**Avis de la mission régionale
d'autorité environnementale
Hauts-de-France
sur le projet de parc éolien
de la société « Parc éolien de la vallée du Pan »
sur la commune de Marcy-sous-Marle (02)
étude d'impact du 8 avril 2021**

n°MRAe 2022-6614

RÉPONSE À L'AVIS DE LA MRAE

Carte d'implantation des parcs éoliens autour du projet (étude d'impact page 114)

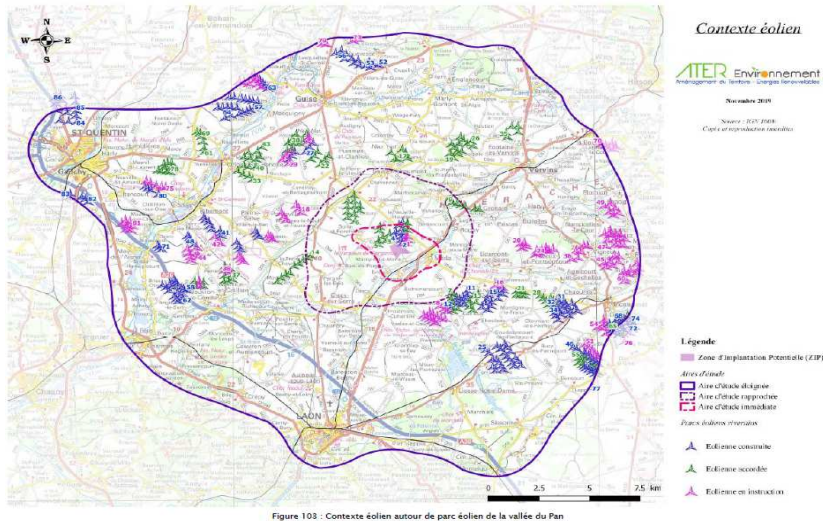
Cependant la carte du contexte éolien (page 114 de l'étude d'impact et page 34 de l'expertise paysagère en annexe 3) date de 2019 et doit être actualisée.

L'autorité environnementale recommande d'actualiser la carte du contexte éolien.

Figure 1 : localisation initiale des éoliennes du projet déposé en 2021

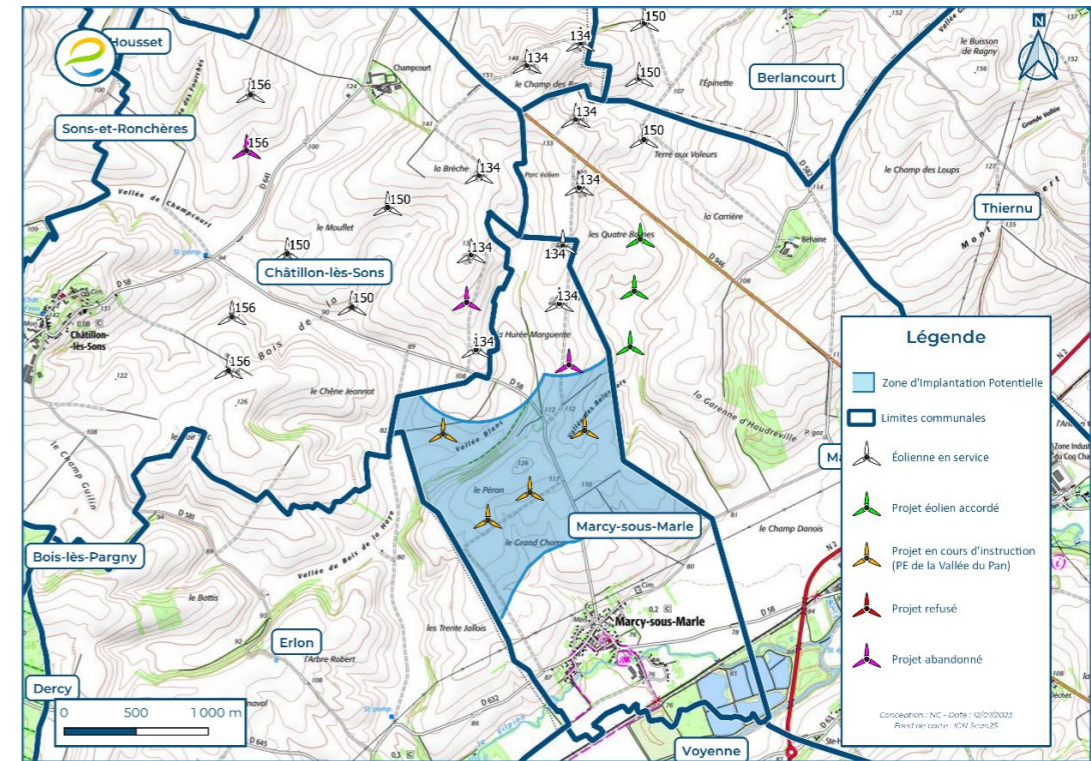
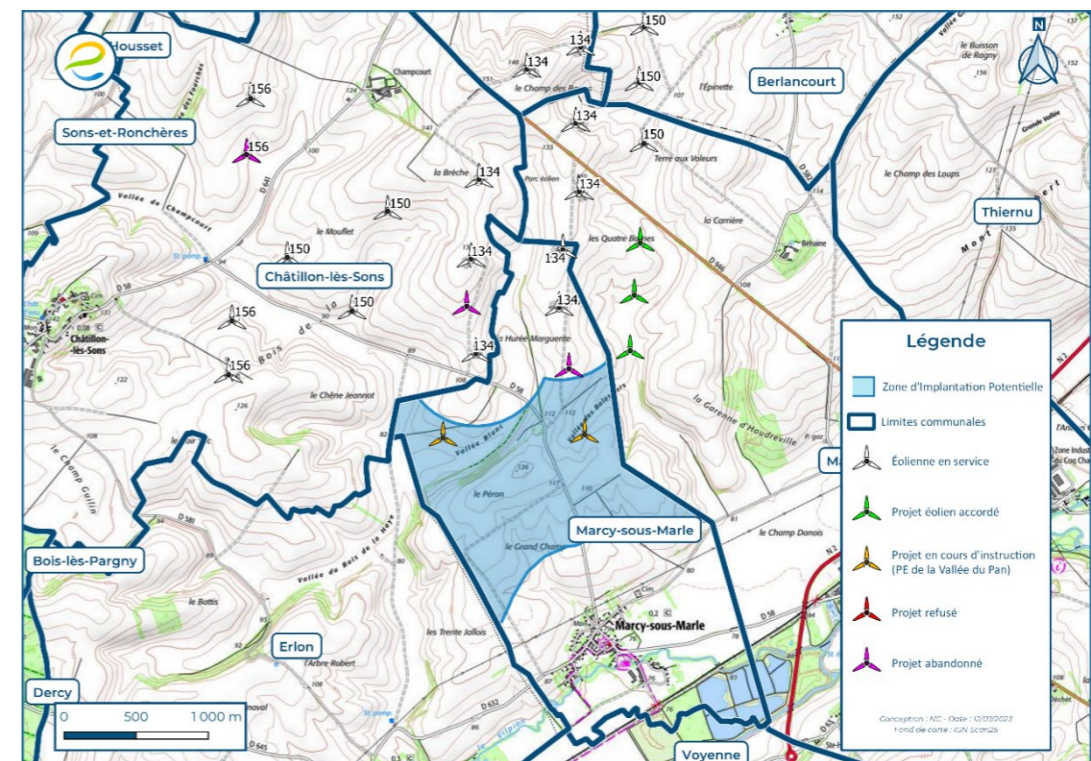
Après mise en œuvre de ces mesures, les impacts attendus sont dits très faibles à faibles (étude d'impact page 230). Pourtant, les éoliennes E2 et E3 se situent à proximité immédiate d'un secteur de rassemblement en migration post-nuptiale notamment du Vanneau huppé, et la majeure partie de l'aire d'étude immédiate est identifiée comme zone de chasse du Busard Saint-Martin en période de reproduction.

- *a minima, de garantir l'évitement des périodes de nidification pour la réalisation des travaux ;*
- *d'étudier l'éloignement des éoliennes E2 et E3 des zones importantes pour les oiseaux (zones de chasse, de rassemblement, de reproduction).*

Afin de se **reculer de plus d'un kilomètre du bourg**, le projet a été fortement réduite pour ne garder que les deux éoliennes les plus au sud. Les deux éoliennes restantes ont été augmentées en 180 m bout de pale. Le nouveau projet à deux éoliennes vient donc parfaitement s'articuler avec le contexte éolien actuel et a un impact très largement réduit, comparé au projet initial.

Concernant les éoliennes E2 et E3, il a été décidé, dans le cadre de la reprise du dossier en réponse aux compléments et à l'avis de la MRAe, de supprimer ces éoliennes du projet. Il en résulte de ce fait une suppression des impacts liés à ces deux machines.

Figure 4 : Tracé du raccordement envisagé

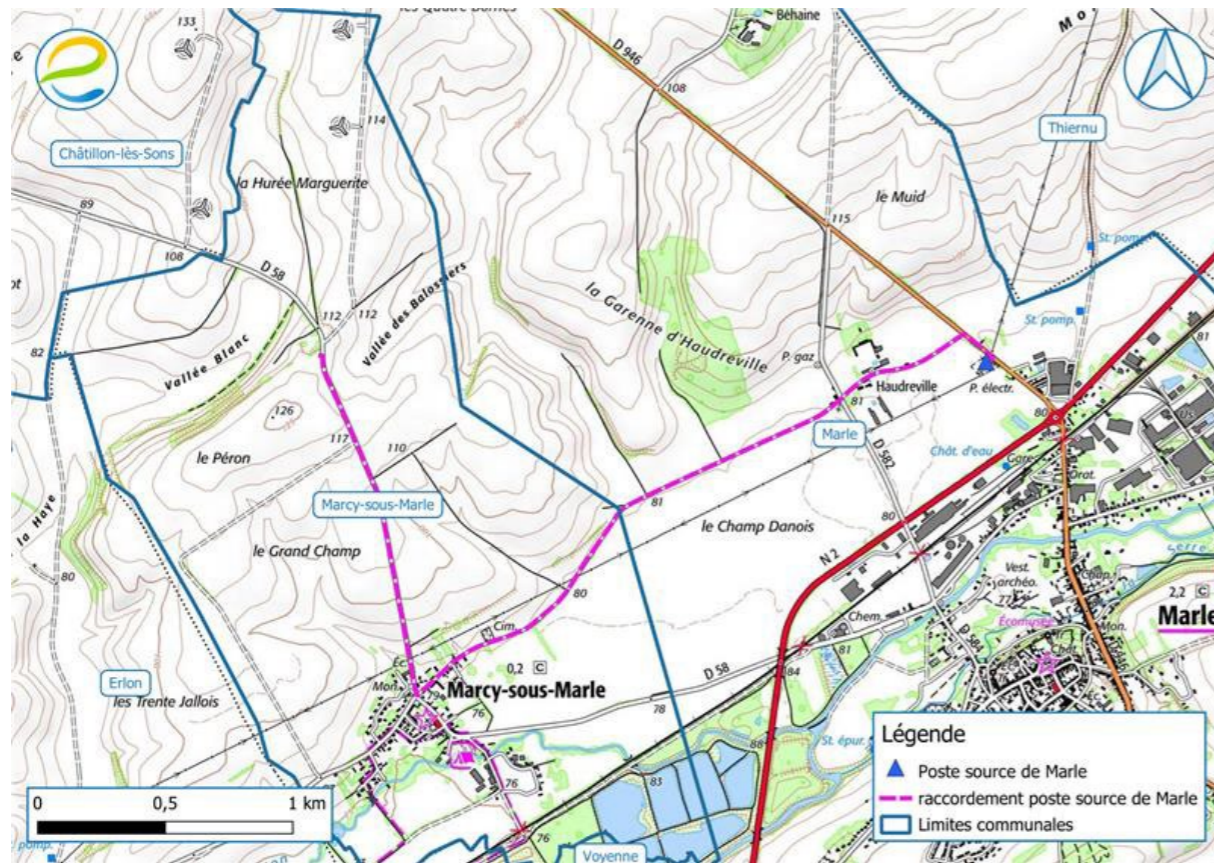
Le raccordement du parc éolien est un élément du projet dès lors qu'il est réalisé dans le but de permettre aux éoliennes de fonctionner, il doit être étudié.

L'autorité environnementale recommande d'évaluer la nécessité, une fois le tracé définitif du raccordement connu, d'actualiser l'évaluation des impacts avec le cas échéant, mise en œuvre de la séquence éviter, réduire, compenser, en particulier si des espaces à enjeu sont impactés par les travaux de raccordement et/ou si des créations de lignes aériennes sont nécessaires.

Dans la mesure où la procédure de raccordement n'est lancée réglementairement qu'une fois l'Autorisation Environnementale accordée, le tracé du raccordement ne peut être déterminé à ce stade du projet : seules des hypothèses peuvent être avancées, privilégiant le passage en domaine public. Une fois la demande d'Autorisation Environnementale déposée, le gestionnaire de réseau pourra proposer un poste source et un itinéraire de raccordement différent.

Les hypothèses probables du tracé de raccordement sont proposées sur la carte en page suivante à titre indicatif.

Figure 8 : Extrait de l'étude paysagère – p. 449

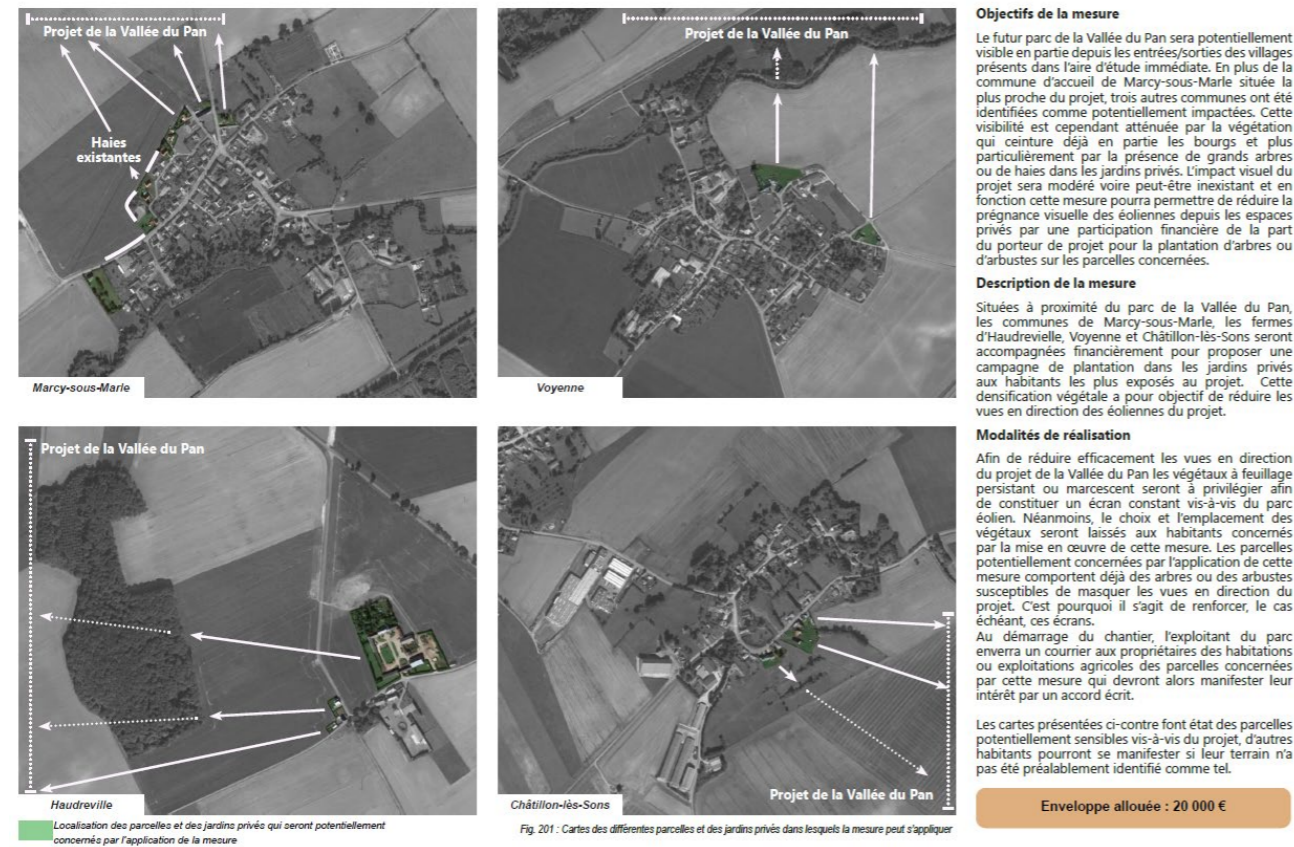
Mais les mesures n'apparaissent pas de nature à réduire réellement les impacts forts du parc sur le bourg de Marcy-sous-Marle. Il conviendrait de présenter des photomontages pour démontrer l'efficacité des mesures de réduction.

L'autorité environnementale recommande de présenter des photomontages montrant l'efficacité des mesures de réduction prévues (plantations de haies en fond de jardin) et de les compléter, le cas échéant.

Concernant les intégrations paysagères des mesures de plantation, une proposition théorique sur vue satellite a été proposée en page 449 de l'étude paysagère. Il n'est malheureusement pas possible de présager de l'effet final, puisque cette mesure repose sur le volontariat des riverains qui se manifesteront lors de la campagne d'information.

1.2 Réduire : proposition de plantations dans les fonds de jardins

Figure 9 : Continuités locales au sein de la zone du projet de la Vallée du Pan

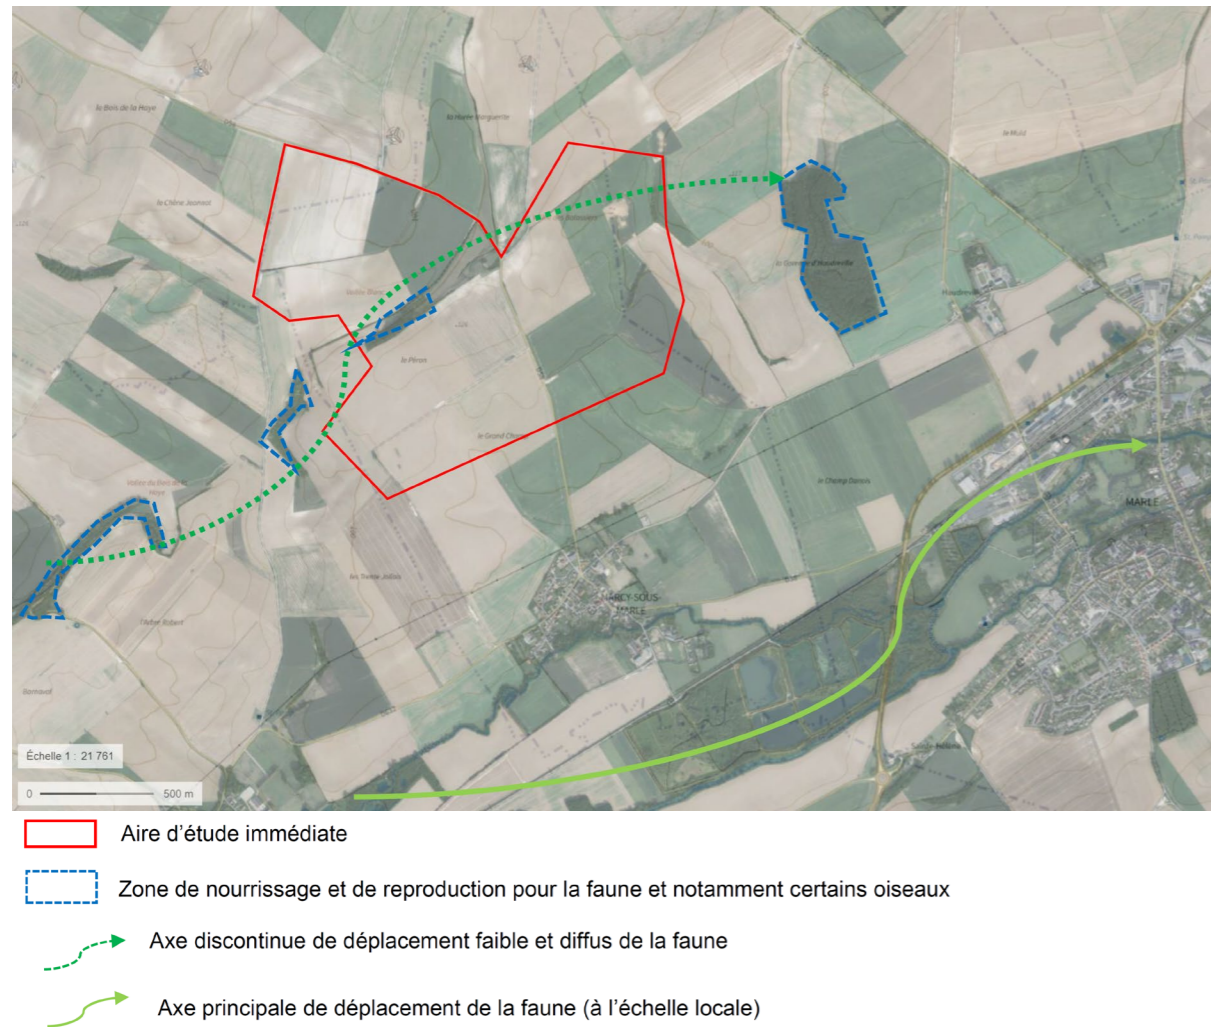
Le dossier comprend une présentation des continuités écologiques connues au niveau régional, permettant d'appréhender les enjeux régionaux. Cependant aucune déclinaison des enjeux locaux n'est fournie. Par exemple les fonctionnalités des haies présentes sur le site ne sont pas décrites, et les utilisations des différents habitats par les espèces recensées ne sont pas précisées. Une cartographie et une analyse approfondie des déplacements sur l'aire d'étude rapprochée auraient permis de mieux cerner les enjeux.

L'autorité environnementale recommande de compléter l'état des lieux et de fournir une cartographie des enjeux locaux, analysant les déplacements de la faune et les continuités écologiques locales.

La zone d'étude n'est pas située au sein d'une continuité écologique régionale, ni au sein d'un réservoir de biodiversité. La zone d'étude peut être fréquentée ou traversée par des oiseaux pour lesquels les grandes cultures, les haies, la carrière et la prairie peuvent présenter une fonctionnalité de nourrissage ou de repos. Les chauves-souris elles, peuvent suivre les haies pour rejoindre divers sites attractifs comme les boisements.

La zone d'étude est occupée principalement par des cultures, dans cet habitat, il n'y a aucun corridor et donc aucun enjeu. Les déplacements de la faune se font de manière aléatoire et sans qu'aucun axe particulier ne soit défini. Les haies constituent une zone de refuge et de déplacement de la faune. Ces déplacements se font en grande partie en dehors de la zone d'étude.
